**Акт №2
обследования объекта**

**на предмет приспособления к беспрепятственному доступу и использованию инвалидами и другими маломобильными группами населения
ГБПОУ НСО «Новосибирский центр профессионального обучения № 2 им. Героя России Ю.М.Наумова» учебно-производственные мастерские
г.Новосибирск, ул. Первомайская 206а**

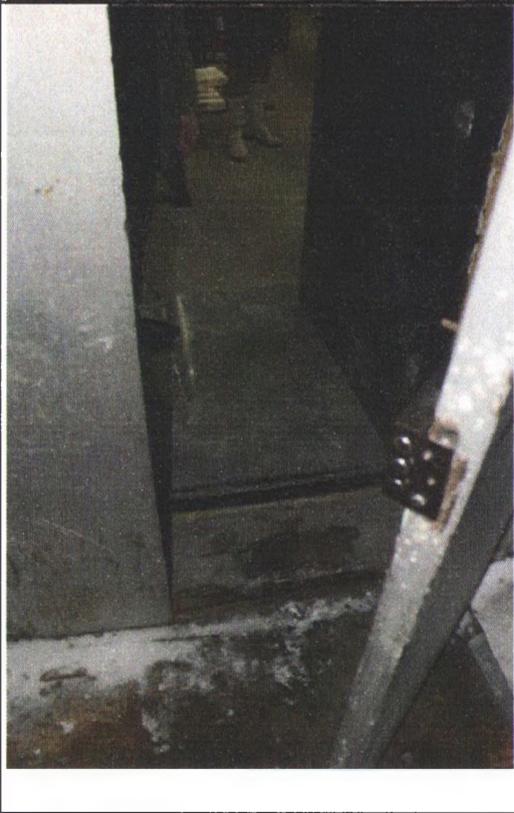
N п/п	Наименование функционально-планировочного элемента	Наличие элемента			Выявленные нарушения и замечания		Работы по адаптации объектов	
		есть/нет	N на плане	N фото	Содержание	Значимо для инвалида (категория)	Содержание	Виды работ
1.1	Вход (входы) на территорию	есть			соответствует			
1.2	Путь (пути) движения на территории	есть			вдоль здания имеется путь движения, требующий очистки от осадков; отсутствуют указатели движения	К,О,С	Установить указатели движения к входу. Осуществлять очистку путей движения	организационные
1.3	Лестница (наружная)	нет						
1.4	Пандус (наружный)	нет						
1.5	Автостоянка и парковка	есть			См. акт по учебному корпусу

Наименование структурно-функциональной зоны	Состояние доступности	Приложение		Рекомендации по адаптации (вид работы)
		N на плане	N фото	
Территория, прилегающая к зданию	ВНД (К,О,С), ДЧ-И (Г,У)			организационные мероприятия

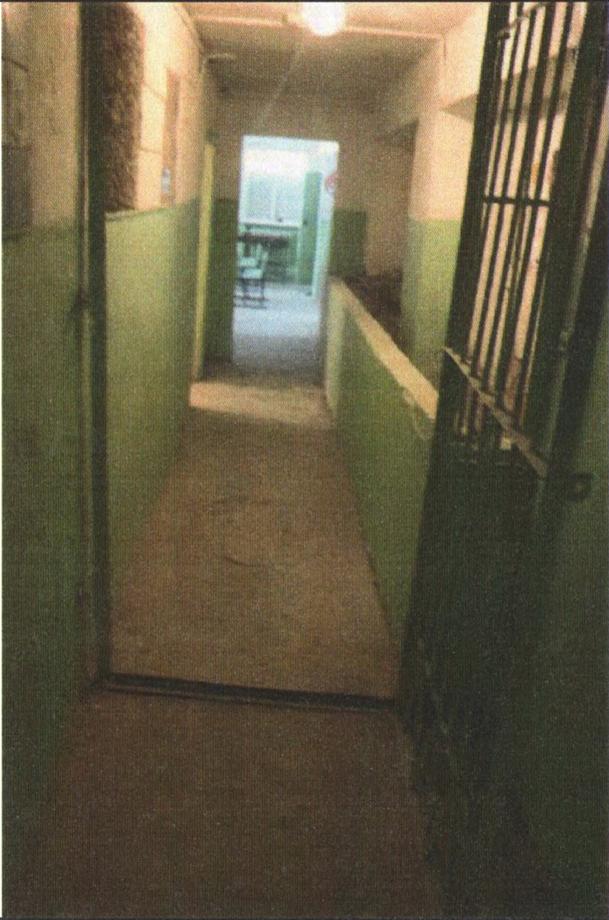
N п/п	Наименование функционально-планировочного элемента	Наличие элемента			Выявленные нарушения и замечания		Работы по адаптации объектов	
		есть/нет	N на плане	N фото	Содержание	Значимо для инвалида (категория)	Содержание	Виды работ
2.1	Лестница (наружная)	нет			Имеется только в мастерскую швей, идет на спуск вниз.	К	Технические решения для адаптации входа для инвалидов на колясках невозможны

Для инвалидов на колясках доступность не организована.			
2.2	Пандус (наружный)	нет						
2.3	Входная площадка (перед дверью)	есть			Входы в производственные мастерские имеют перепады высот в виде высоких порогов, неровного покрытия, узких тамбуров.	К,О,С	Технические решения для адаптации входов для инвалидов на колясках невозможны; отработать регламент сопровождения инвалидов других категорий при необходимости;	организационные мероприятия

2.4	Дверь (входная)	есть			высота порогов, ширина дверей не соответствует нормативам	К,О,С	Технические решения для адаптации входов для инвалидов на колясках невозможны; отработать регламент для сотрудников по оказанию помощи и сопровождению инвалидов других категорий	организационные мероприятия

2.5	Тамбур	есть			Не достаточно для разворота на коляске	К,О,С	Технические решения для адаптации входов для инвалидов на колясках невозможны; отработать регламент для сотрудников по оказанию помощи и сопровождению инвалидов других категорий	организационные мероприятия

Наименование структурно-функциональной зоны	Состояние доступности	Приложение		Рекомендации по адаптации (вид работы)
		№ на плане	№ фото	
Вход в здание	ВНД (К,О,С), ДЧ-И (Г,У)			организационные мероприятия

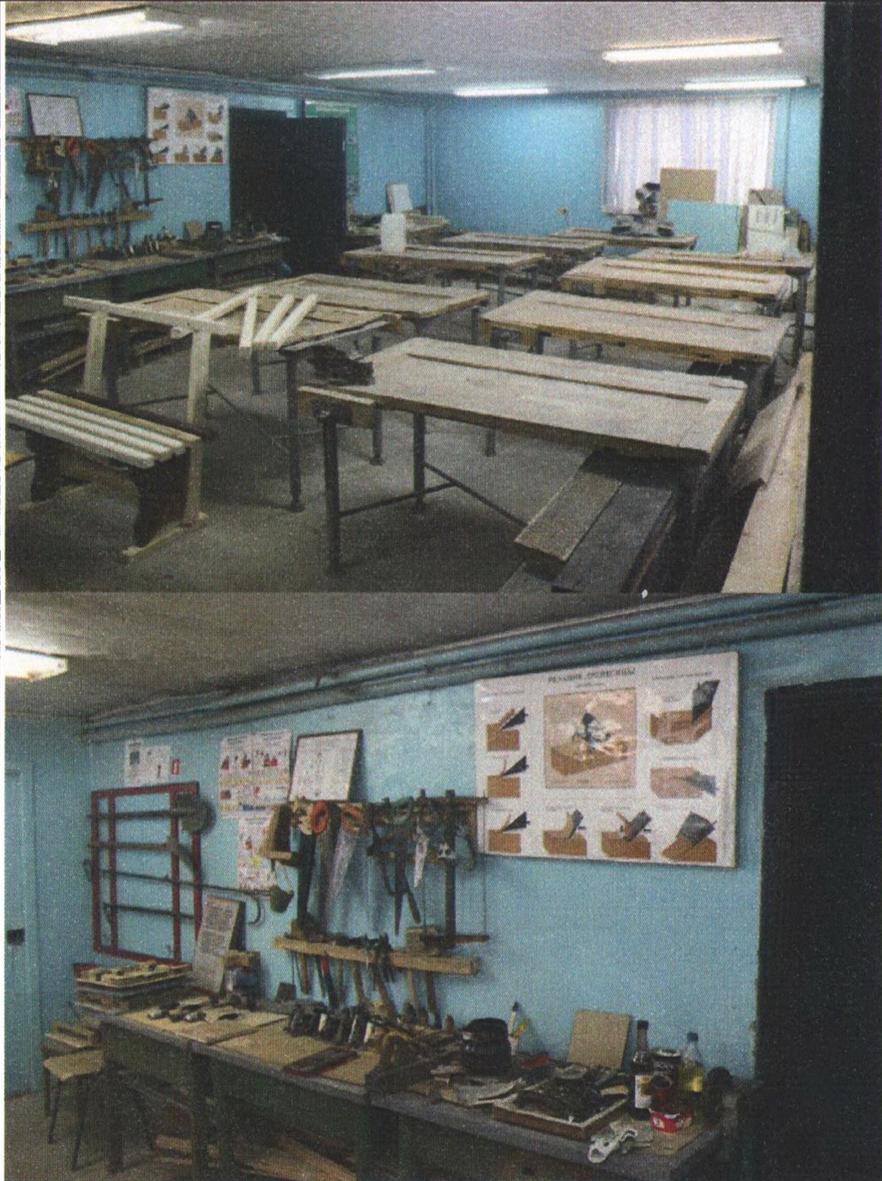
N п/п	Наименование функционально- планировочного элемента	Наличие элемента			Выявленные нарушения и замечания		Работы по адаптации объектов	
		есть/ нет	N на план е	N фото	Содержание	Значимо для инвалида (категория)	Содержание	Виды работ
3.1	Коридор (вестибюль, зона	есть			Не соответствует для	К,О,С	Технические решения по	организационные

ожидания)				движения во встречном направлении, коридоры узкие, имеются конструктивные элементы (решетки) сужающие еще больше пути движения		расширению коридоров не возможны (исходя из конструктивных особенностей здания); для инвалидов на колясках пути движения недоступны; отработать регламент для сотрудников по сопровождению инвалидов других категорий	мероприятия

3.2	Лестницы (внутри здания)	есть			Имеются лестницы в здании к мастерским швей. Не дублированы подъемными устройствами или пандусом; отсутствует тактильное предупреждающее покрытие.	К,О,С	Технические решения по обеспечению доступа для инвалидов на колясках невозможны. Работы по обеспечению доступности для других категорий инвалидов целесообразны в общем объеме ремонтных работ (при выделении средств). Отработать регламент сопровождения инвалидов персоналом при необходимости.	Организационные мероприятия

3.3	Пандус (внутри здания)	нет						
3.4	Лифт пассажирский (или подъемник)	нет						
3.5	Дверь	нет						
3.6	Пути эвакуации (в т.ч. зоны безопасности)	есть			Пути эвакуации не соответствуют нормативам доступности для МГН (высокие пороги, узкие	К,О,С,Г,У	Монтаж световых оповещателей; добавить контрасты для дверей на путях эвакуации;	текущий ремонт приобретение оборудования; организационные

Наименование структурно-функциональной зоны	Состояние доступности	Приложение		Рекомендации по адаптации (вид работы)
		№ на плане	№ фото	
Пути (путей) движения внутри здания (в т.ч. путей эвакуации)	ВНД (К,О,С), ДУ (Г,У)			текущий ремонт, приобретение оборудования, организационные мероприятия

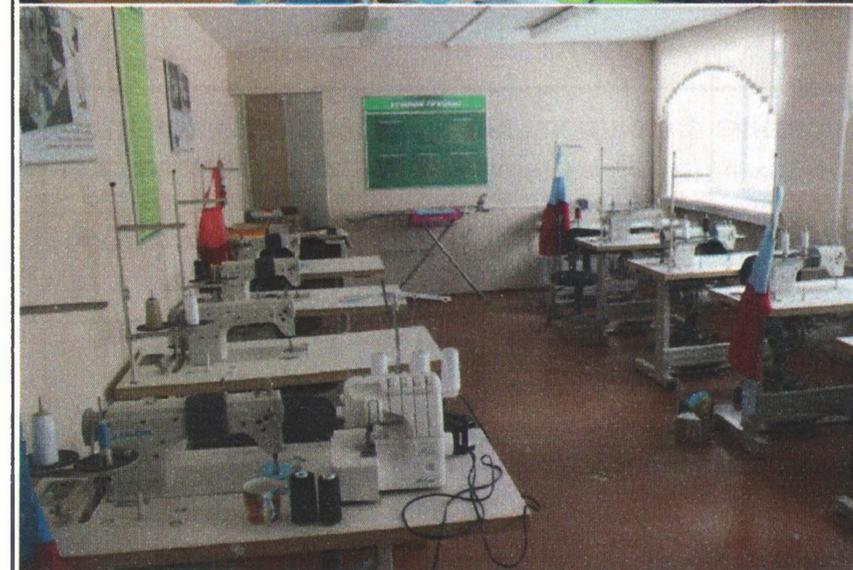
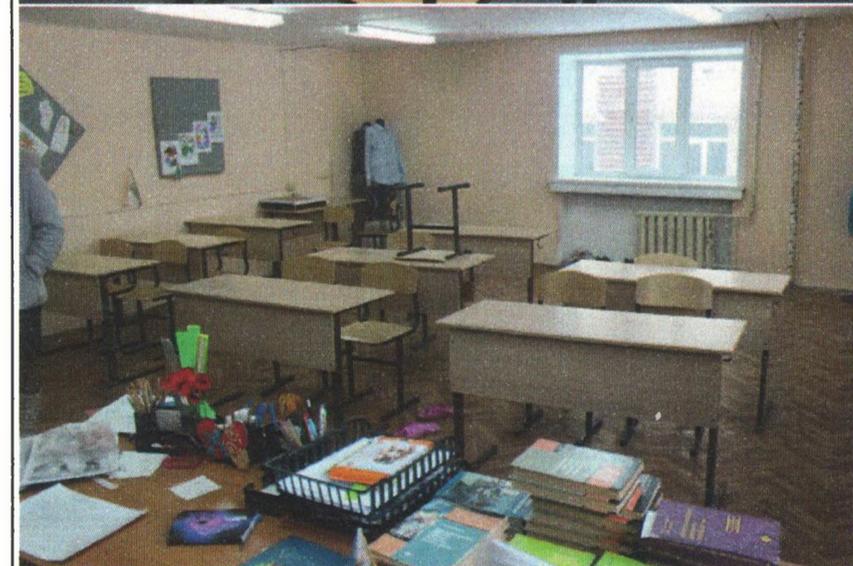
N п/п	Наименование функционально-планировочного элемента	Наличие элемента			Выявленные нарушения и замечания		Работы по адаптации объектов	
		есть/ нет	N на плане	N фото	Содержание	Значимо для инвалида (категория)	Содержание	Виды работ
4.1	Кабинетная форма обслуживания	есть			Аудитории мастерских имеют похожую геометрию пространства: дверные проемы, пороги не соответствуют нормативам, ширина проходов между оборудованием и мебелью не соответствует	К,О	Ремонтные работы по обустройству аудиторий для занятий с учетом особенностей посетителей на колясках и других с нарушениями ПОДА, с нарушениями зренияслишком затратны и технически	организационные мероприятия

нормативам. Мастерские швей находятся на этажах выше первого, не доступны для инвалидов на колясках.		трудоёмки; отработать регламент предоставления образовательных услуг с учетом потребностей инвалидов на колясках и др. инвалидов с ПОДА, нарушениями зрения (при наличии таких учащихся) в здании основного учебного корпуса, как наиболее приспособленного для этой категории инвалидов; отработать регламент для сотрудников по сопровождению инвалидов по зрению и др. МГН	
4.2	Зальная форма обслуживания	нет						
4.3	Прилавочная форма обслуживания	нет						
4.4	Форма обслуживания с перемещением по маршруту	нет						
4.5	Кабина индивидуального обслуживания	нет

Наименование структурно-функциональной зоны	Состояние доступности	Приложение		Рекомендации по адаптации (вид работы)
		№ на плане	№ фото	
Зона обслуживания инвалидов	ВНД(К,О,С), ДЧ-И (Г,У)			организационные мероприятия
